Ausbau- und Neubaustrecke Stuttgart – Augsburg

Planänderungsunterlagen

PFA 2.4 Alabstiegstunnel

Verkürzung und Gründungsänderung der Stützwände EÜ Rettungsplatzzufahrt

1 Lage Planänderung Übergangsbereich PFA 2.4 / PFA 2.5a1

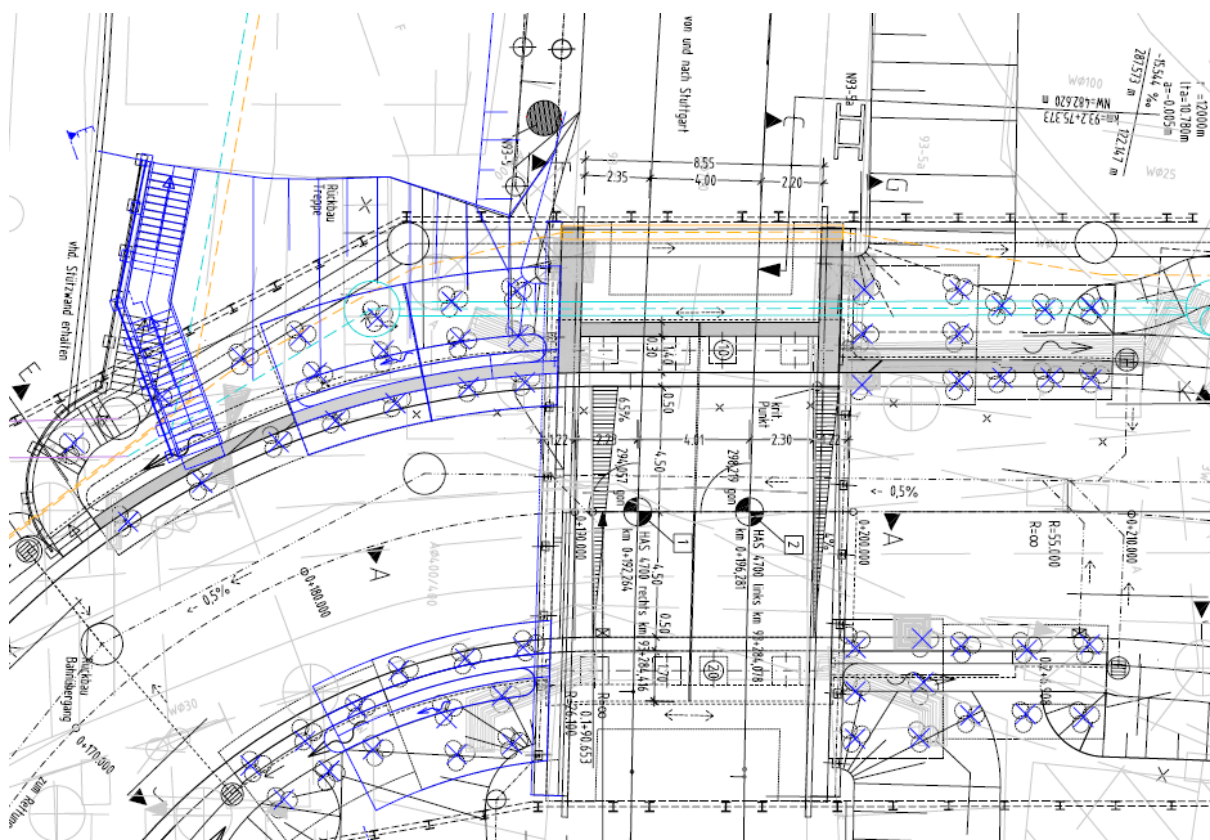
Im Zuge des Baus der EÜ RPZ wurde erkannt, dass die Geologie im Umfeld der EÜ sich günstiger darstellt als ursprünglich angenommen. Die Stützwände werden daher mit einer Flachgründung ohne tiefgründige Bodenverbesserung (DSV-Säulen) ausgeführt.

Ebenso erlauben die Geländeverhältnisse, dass die beiden Stützwände westlich der Brücke signifikant verkürzt werden. Die neue Geometrie ist in Anlage 7.1 dargestellt.

Stützwand	Länge im Beschluss	Länge im Änderungsantrag
Nord-West	17,60 m	9,13 m
Süd-West	12,30 m	8,90 m

Infolge der Verkürzung kann die neu zu errichtende Treppe zum Grundstück/ehem. Bahnwärterhaus der Bahn oberhalb der nord-westlichen Stützwand begradigt hergestellt werden.
